Ferme éolienne de La Grande Plaine

Réponse à l'avis de la Mission Régionale d'Autorité Environnementale

Avis MRAE n°2021APGE38 du 12 mai 2021

Septembre 2021

Figure 1 - Carte des contraintes stratégiques du SRE, p.11 du dossier de complétude du volet paysager de juillet 2020

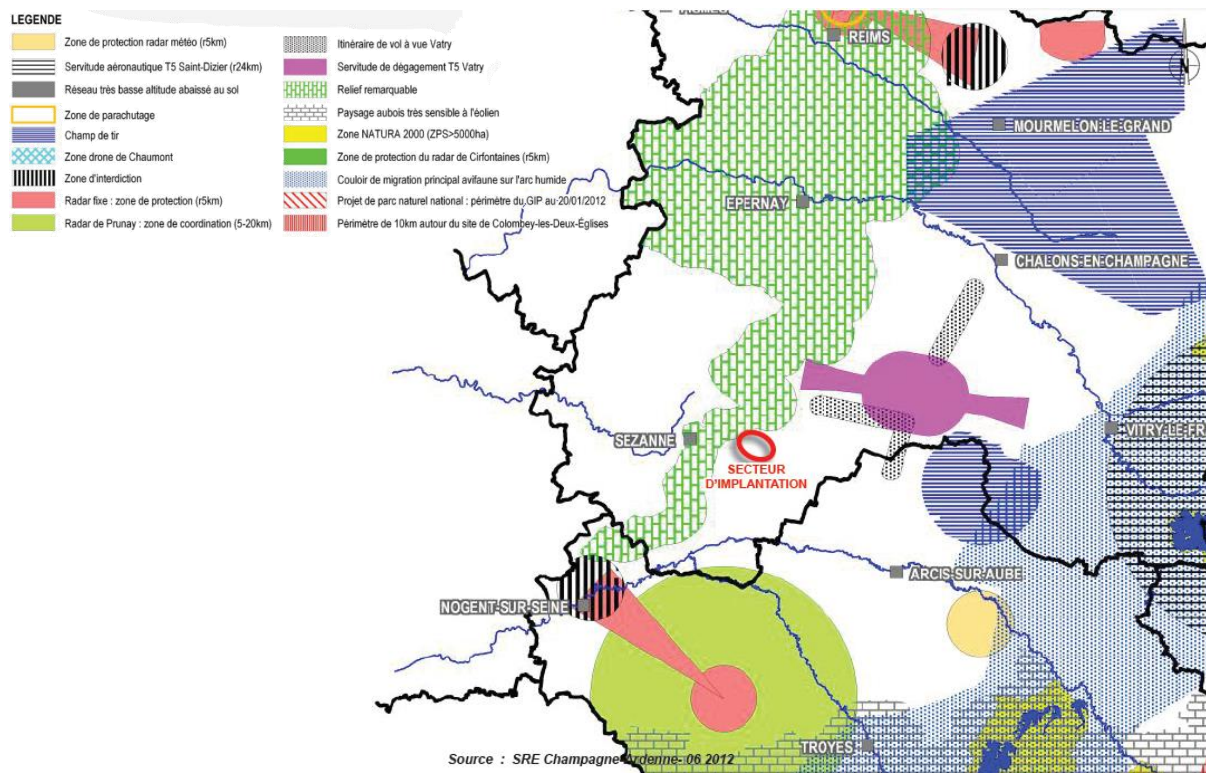
L'AE recommande de compléter le dossier par une analyse objective de l'ensemble des préconisations du SRE, sans se limiter à la liste des communes favorables, et en prenant bien en compte le caractère emblématique du paysage du vignoble champenois ainsi que les enjeux biodiversité ; compléter l'examen des solutions alternatives par une véritable analyse d'autres implantations possibles moins proches des coteaux viticoles.

Par ailleurs, la carte suivante, localisant le projet vis-à-vis de la synthèse des contraintes du SRE Champagne-Ardenne, montre que **le site se localise en limite de ces zones à enjeux majeurs définies à l'échelle régionale par le SRE Champagne-Ardenne.**

Il est important de rappeler que les périmètres établis par le SRE sont à une échelle régionale et par conséquent ne peuvent pas prendre en compte les caractéristiques locales du territoire. Ainsi, certains enjeux présentés dans ces périmètres sont soit sous-évalués ou surévalués. L'objectif des expertises réalisées dans le cadre de l'étude d'impact d'un projet particulier est de vérifier et préciser ces enjeux. Ces périmètres établis permettent donc de calibrer les expertises environnementales à réaliser (notion de proportionnalité des études en fonction des enjeux environnementaux pressentis). Le porteur de projet ne remet pas en cause que le projet éolien se localise à proximité d'un territoire présentant des paysages emblématiques dont notamment le vignoble de Champagne et la Cuesta d'Ile de France. L'objectif du SRE est d'alerter les porteurs de projet et ainsi de proportionner leur évaluation des enjeux puis des impacts à ces zones d'intérêt notamment par la réalisation d'études poussées et détaillées. C'est notamment ce qui a été fait dans le cadre du projet éolien de La Grande Plaine afin de vérifier la compatibilité du projet à s'insérer de manière lisible dans ce territoire.

Figure 2 - Sensibilité ornithologique : couloirs de migration d'après le SRE de Champagne-Ardenne (mai 2012). Aire d'étude immédiate en rouge.

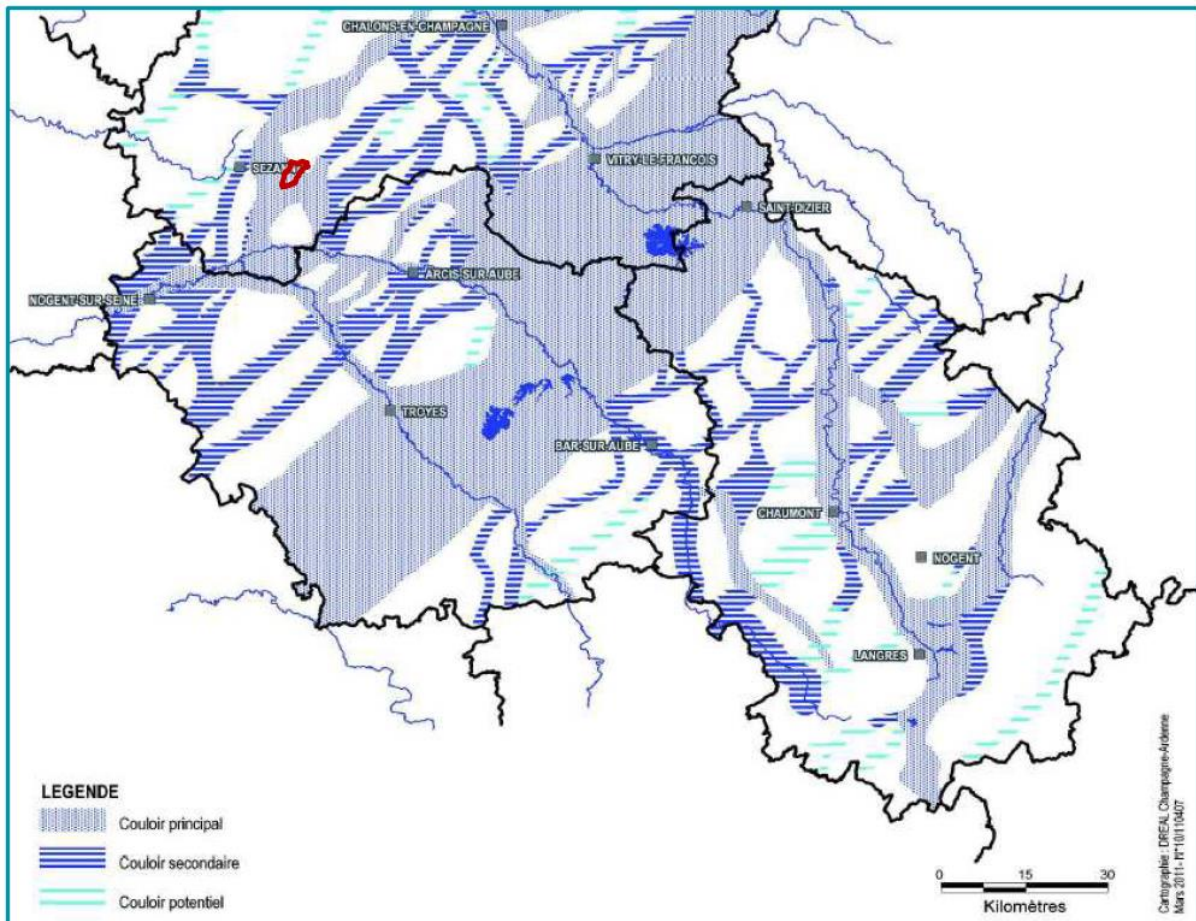
Le projet est situé en plein couloir principal de migration de l'avifaune identifié par le Schéma Régional Eolien (SRE) de Champagne-Ardenne.

L'AE estime que ce parc occupe un espace vierge le long de la vallée de la Pleurre, susceptible d'offrir aujourd'hui un axe de déplacement pour les oiseaux, et que les conséquences de cette nouvelle implantation ne sont pas suffisamment étudiées.

Extrait du volet milieux naturels de l'étude environnementale mis à jour en juillet 2021, p. 105 :
 « D'après le SRE de Champagne-Ardenne, l'aire d'étude immédiate (en rouge sur la carte suivante) est située en grande partie dans un axe principal de migration avifaunistique. Toutefois, le projet se situe loin de l'axe de migration des Grues cendrées. »

« Le volet avifaune du SRE de Champagne-Ardenne comprend également une partie sur l'avifaune locale, avec en particulier des zones tampons définies autour de nids d'espèces patrimoniales fragiles, comme la Cigogne noire ou le Milan royal, qui ont un grand rayon d'action (10 km). D'après le SRE de Champagne-Ardenne, l'aire d'étude immédiate se situe à plus de 5 km de la première zone à enjeu avifaunistique en période de nidification. »

Figure 4 - Possibilités de raccordement du poste de livraison au poste source, p. 293 de l'étude de dangers.

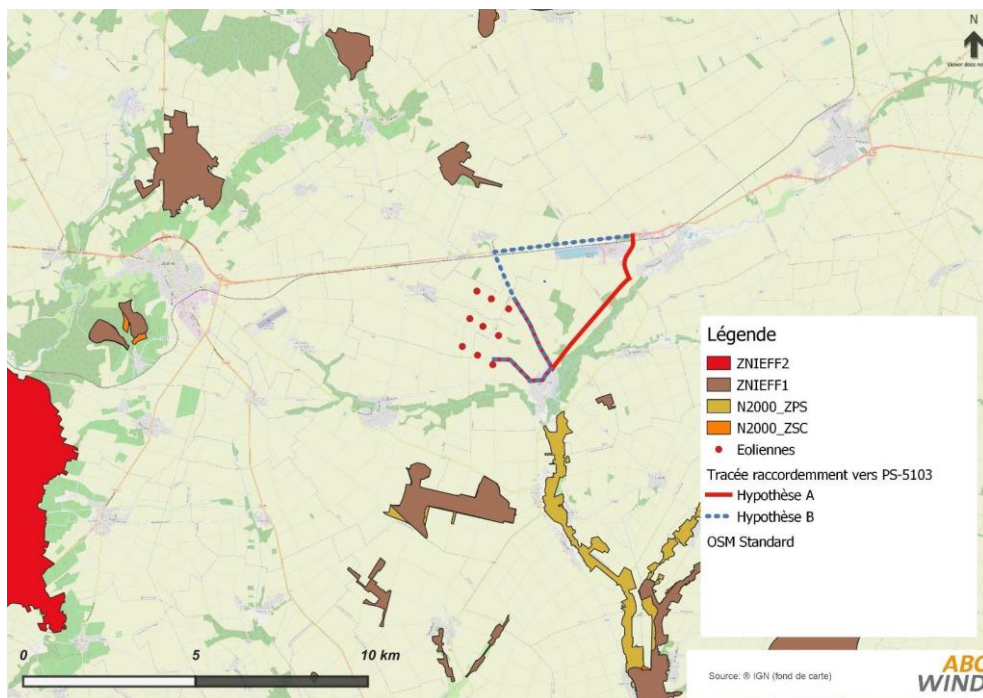
L'AE recommande d'évaluer les impacts prévisibles de ce raccordement au vu des informations disponibles, en particulier de déterminer si des espaces à enjeux seraient concernés par les travaux de raccordement et si des créations de lignes aériennes seraient nécessaires ; étendre l'étude d'impact au raccordement du projet au réseau électrique afin d'identifier, parmi les solutions possibles de raccordement, laquelle aura le moins d'incidences sur l'environnement.

Les tracés du raccordement du parc (hypothèses, à valider par le gestionnaire de réseau lors de la demande de raccordement) aux postes sources PS-5103 et PS-5104 sont présentés dans l'étude d'impact (p. 293). Dans les deux hypothèses, les câbles seront enterrés et suivront les bords de routes sans traverser aucune zone Natura 2000, ni autres zones à enjeux identifiés.

De plus, l'ensemble du réseau inter-éolien sera enterré et suivra les chemins existants ou traversera les parcelles à 1,20 mètres de profondeur, afin de réduire l'impact sur l'activité agricole.

En synthèse, dans la page 293 de l'étude d'impact il est précisé que « **Le raccordement n'intervient pas directement ou indirectement au sein du patrimoine naturel classé, les câbles seront enterrés et suivront les bords de routes. Les impacts seront donc nuls.** »

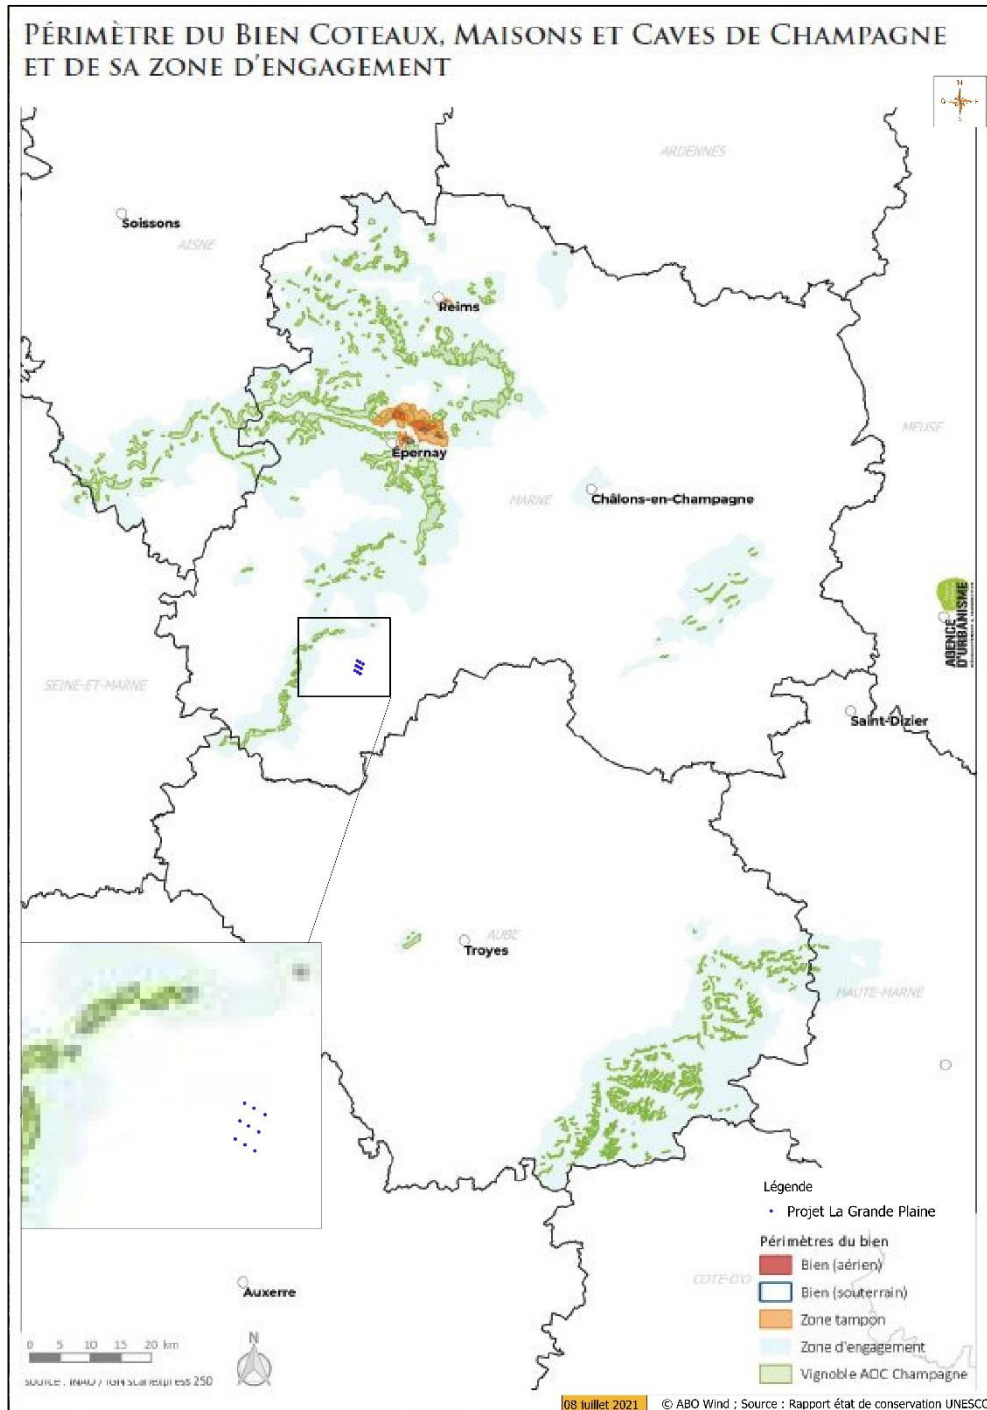
- au cœur de la zone d'exclusion de l'éolien de l'étude d'Aire d'influence paysagère (AIP) relative à la zone d'engagement du Bien Coteaux, Maisons et Caves de Champagne ;
- en zone d'exclusion et dans un espace de respiration à préserver de l'étude plan paysage éolien du vignoble de Champagne, commandé par FEE, porte-parole des professionnels de l'éolien ; cet espace de respiration est notamment justifié par la forme en amphithéâtre de la cuesta au niveau de Broyes qui constitue un cadre paysager à préserver.

La zone d'engagement du Bien Coteaux, Maisons et Caves de Champagne est présentée sur la carte suivante issue du Rapport sur l'état de conservation suite à la recommandation du comité du patrimoine mondial 42COM 7B.22 – Novembre 2019.

En outre, la zone d'engagement, qui regroupe plus de 300 communes viticoles, est définie en tant que système de gestion dans la continuité de la préservation du Bien.
